Uniwersytecki Szpital Kliniczny w Poznaniu

Dotyczy: **Wyroby medyczne jednorazowego użytku - asortyment ogólnego przeznaczenia, sprzęt drobny, anestezjologia.**

Nr referencyjny nadany sprawie przez Zamawiającego: **DZP/129/2024**

WYJAŚNIENIA TREŚCI SWZ

Pytanie 16: Dotyczy Pakiet nr 10

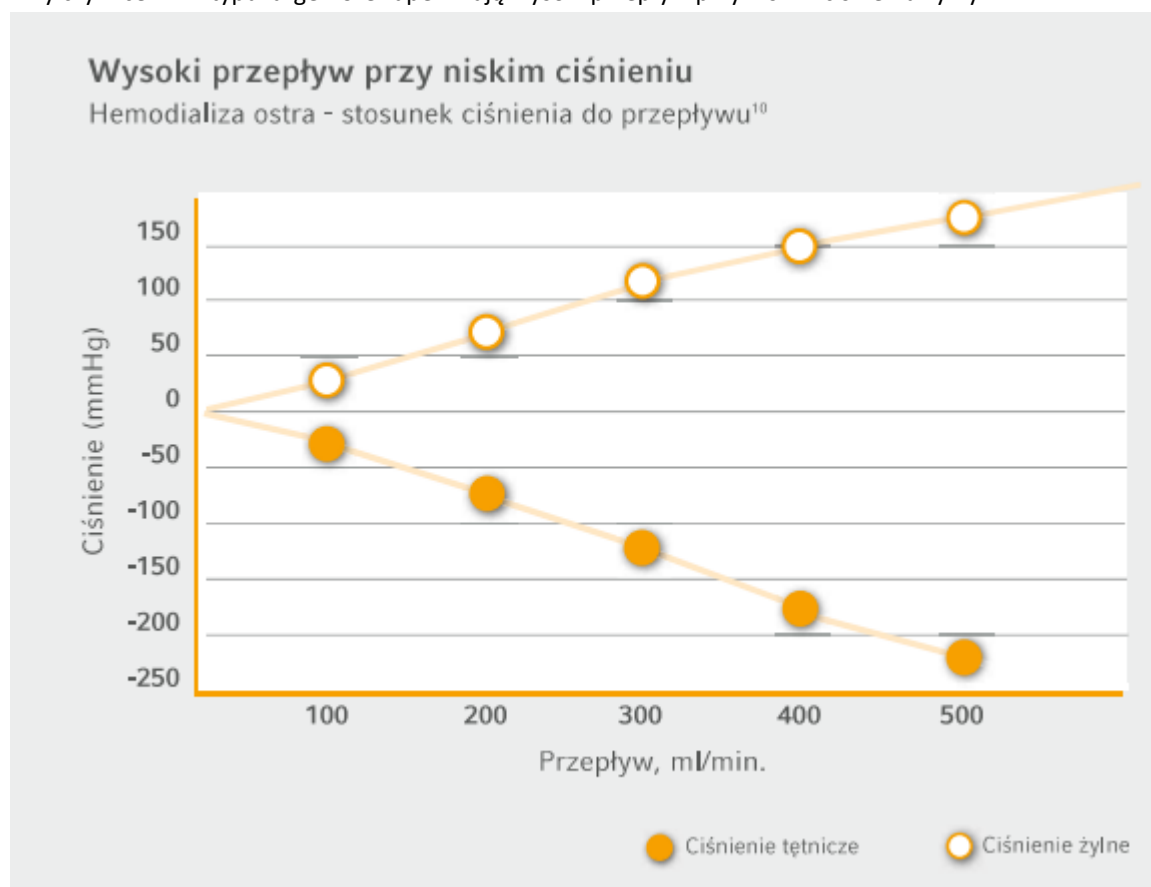
Zwracamy się do Zamawiającego z prośbą o dopuszczenie możliwości zaoferowania cewników, wiodącego lidera, Arrow typu Large – Bore . 3światłowy 12Fr/16,12,12Ga/16cm i 12Fr/16,12,12/20cm. W zestawie z prowadnicą ze znacznikami, prowadnik J i prosta końcówka z drugiej strony umieszczony w pochewce w kształcie koła, dylator, igła punkcyjna 18G,6,35cm, miękka kaniula punkcyjna na igle 20Ga, strzykawka, skalpel bezpieczny #11, obłożenie chirurgiczne.

Przeptywy grawitacyjne dla cewnika 16cm:

Odpowiedź: Zamawiający nie dopuszcza.

Pytanie 91: Dotyczy Pakietu nr 11, pozycja 1

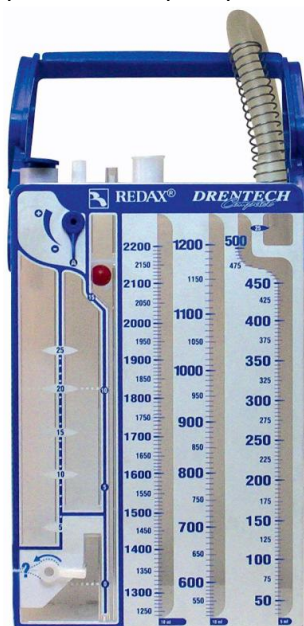
- samouszczelniający port do pobierania próbek drenowanego płynu
- dren łączący półprzezroczysty, elastyczny, nielateksowy zabezpieczony przed zagięciem metalową sprężyną umożliwiającą zlokalizowanie zaległej treści

- wysokość do 25 cm umożliwiającą wsunięcie zestawu pod łóżko pacjenta
- prostokątna podstawa gwarantująca stabilność i możliwość postawienia zestawu na podłodze
- uchwyt do wygodnego przenoszenia i powieszenia zestawu przy łóżku pacjenta
- zestaw posiada strzykawkę do wypełnienia komory zastawki wodnej

wszystkie elementy sterylne zapakowane razem z serwetą

Odpowiedź: Zamawiający nie dopuszcza.

Pytanie 93: Dotyczy Pakietu nr 11, pozycja 3

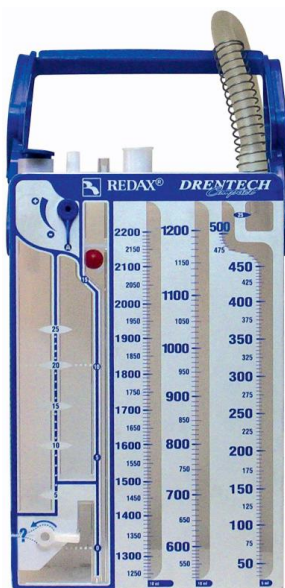
Czy Zamawiający dopuści zaoferowanie w ramach pozycji 3 zestawu do drenażu klatki piersiowej w zamian za komorę wymienną, o parametrach:

- zestaw do drenażu opłucnej (aktywnego lub grawitacyjnego) z zastawką wodną
- kompaktowy kształt zaprojektowany z myślą o zapewnieniu stabilności i oszczędności miejsca

- nie wymienna komora kolekcyjna o pojemności 2200 ml wyskalowana co 5 ml w przedziale do 500ml i co 10ml w przedziale od 500ml
- komora wodnej regulacja siły ssania z barwnikiem niebieskim poprawiający widoczność poziomu płynu oraz wskaźniki umożliwiające ciągły pomiar ciśnienia śródopłucznego

Odpowiedź: Zamawiający nie dopuszcza.

Pytanie 179: Dotyczy Pakiet nr 77, pozycja 1

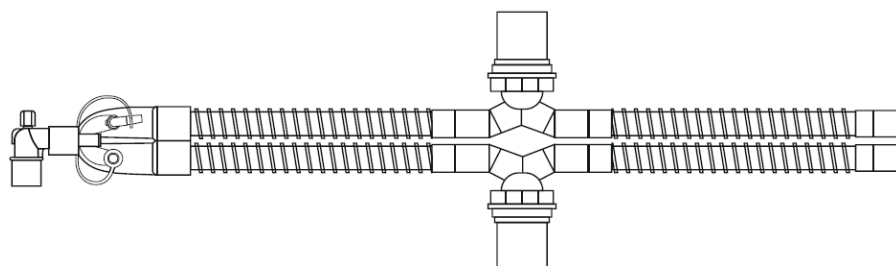
Czy Zamawiający dopuści układ oddechowy składający się z 4 rur, o długości całkowitej 200cm, z dwoma pułapkami wodnymi?

Odpowiedź: Pytanie nie dotyczy Pakietu nr 77.
